改善箇所説明図

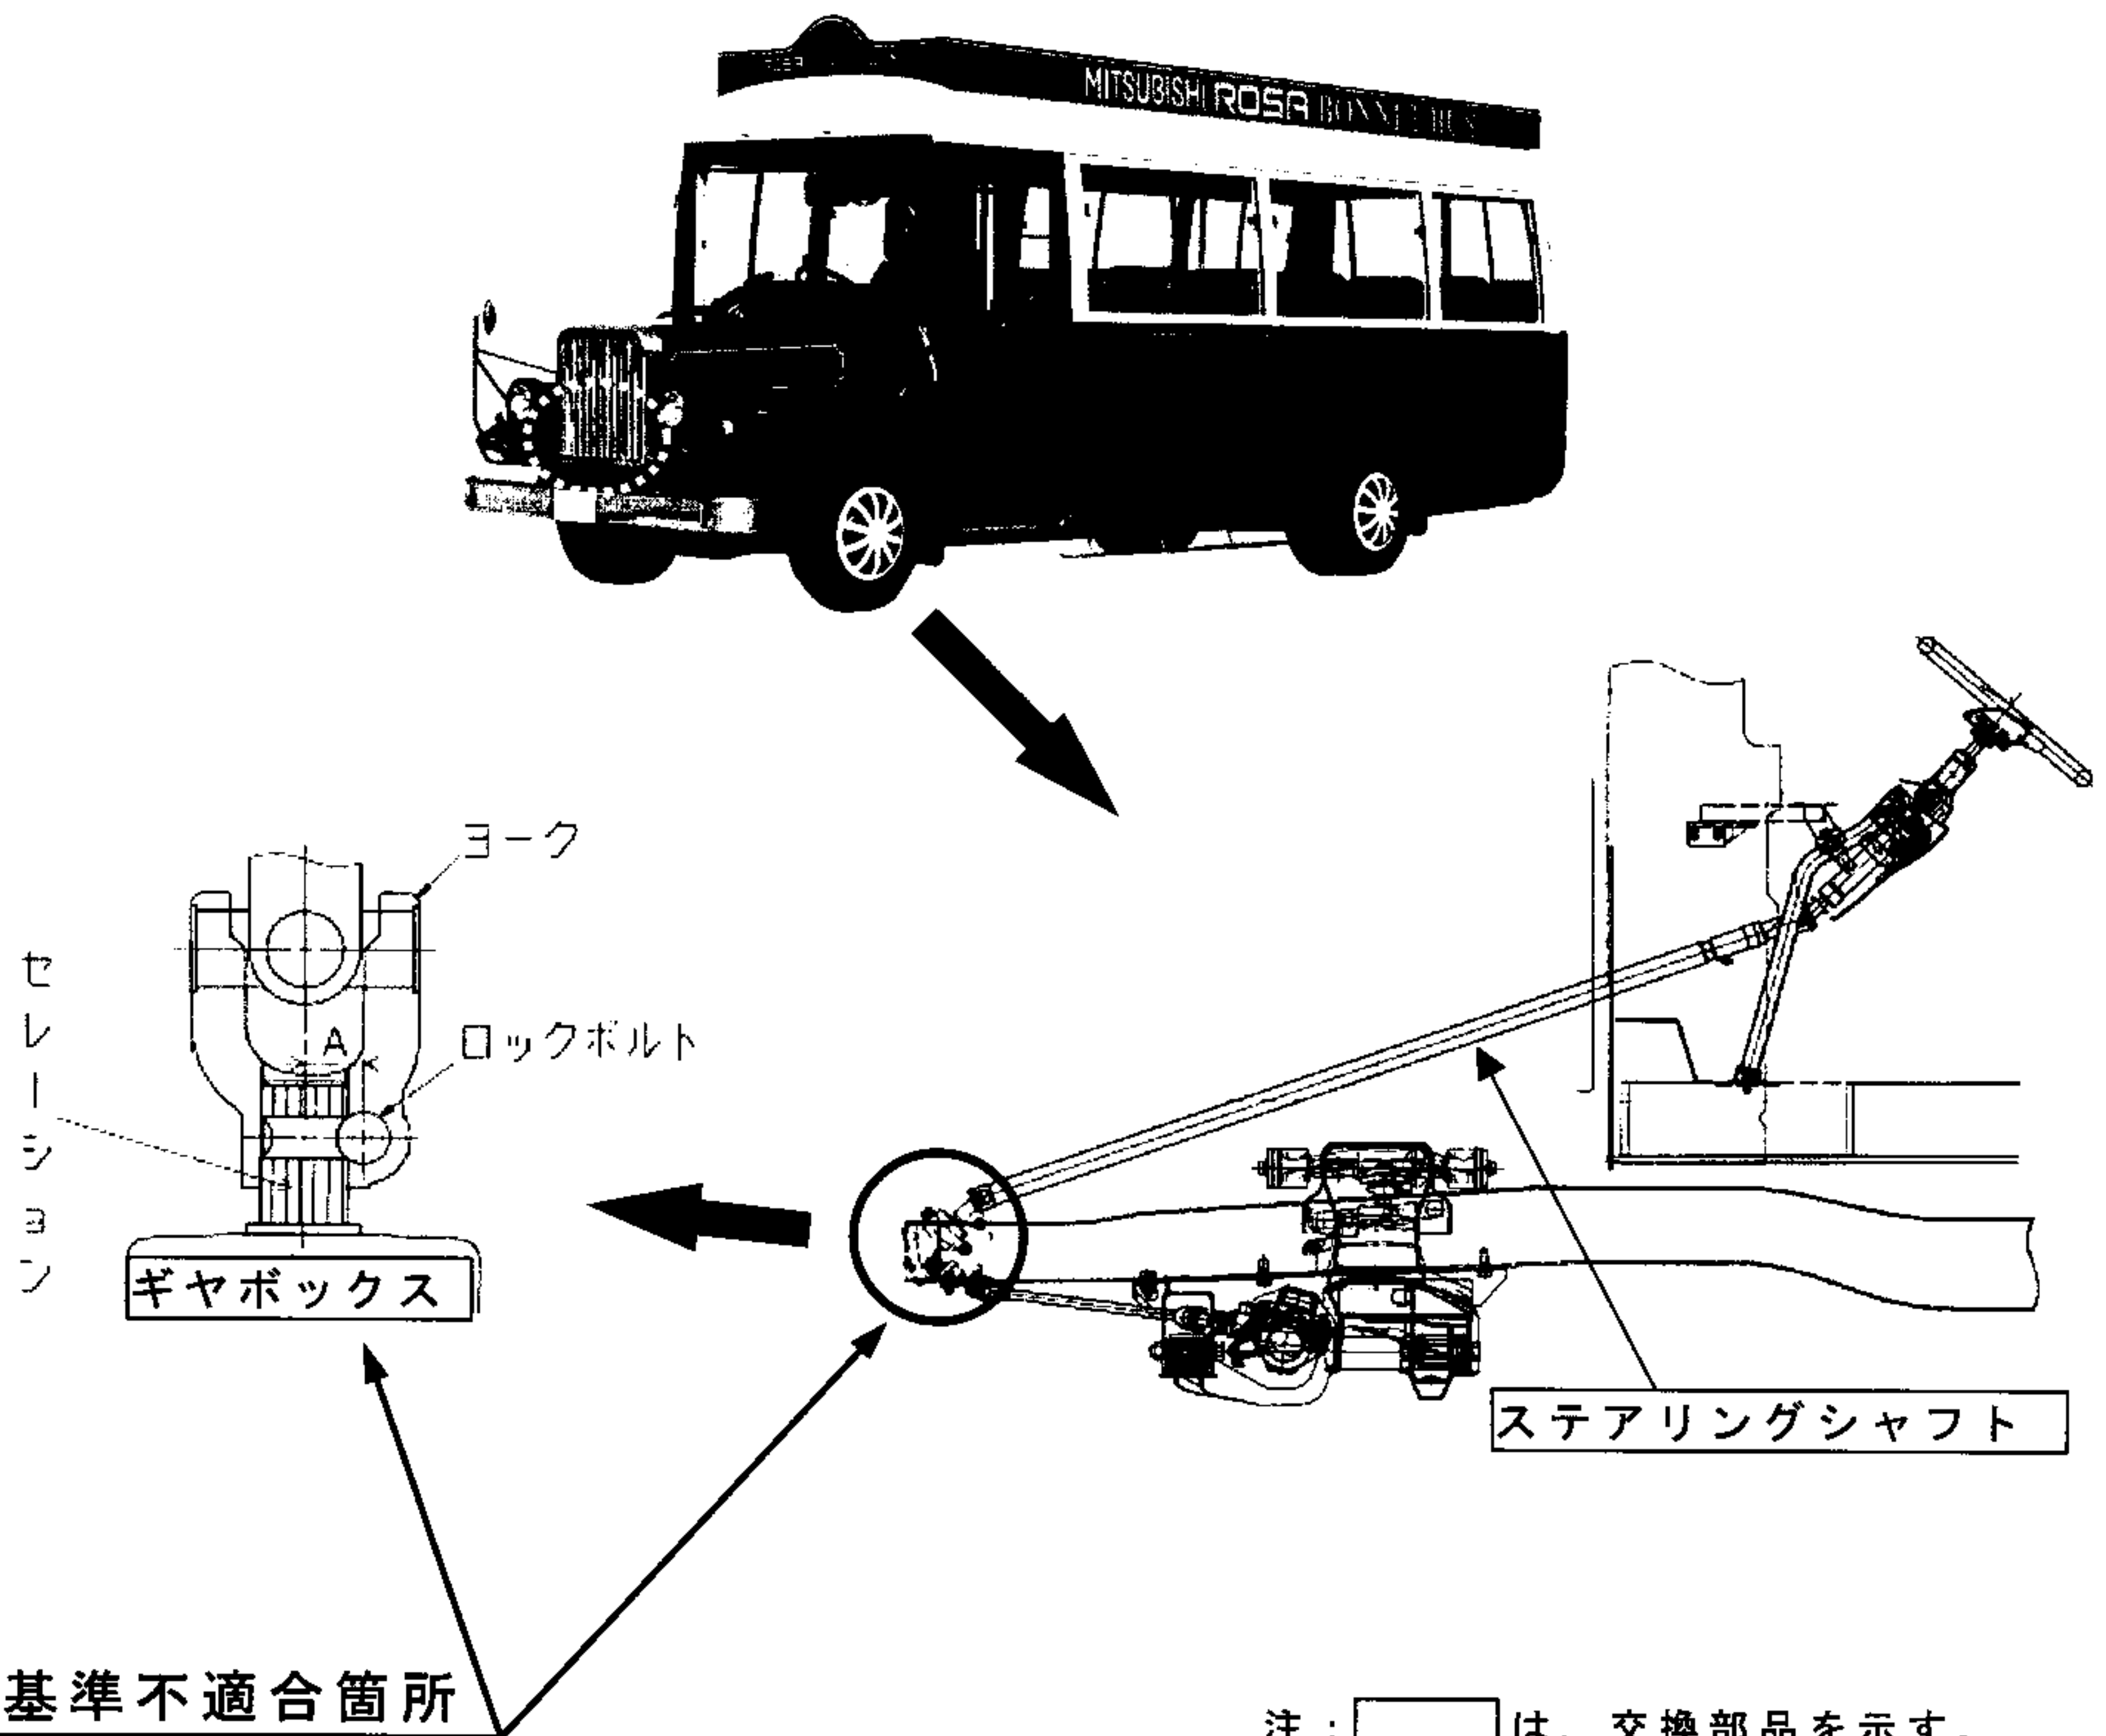
ステアリングシャフトとギヤボックスの継手の嵌合部(セレーション)の組合せが不適切である。

このため、そのままの状態で使用を続けると当該セレーション部が摩耗し、最悪の場合、噛み合い不足となり操舵不能となるおそれがある。

全車両、ステアリングシャフトを対策品に交換すると同時に、ギヤボックスを新品に交換する。

対策品の供給に時間を要することから、当面の暫定措置として、当該部のセレーションにロックタイトを塗布の上、ロックボルトの締め付けを確実にを行い、後日、ステアリングシャフトおよびギヤボックスの交換を実施する。

識別：作業完了車には、アクセルペダル右部側面に、φ15の青色シールを貼付ける。
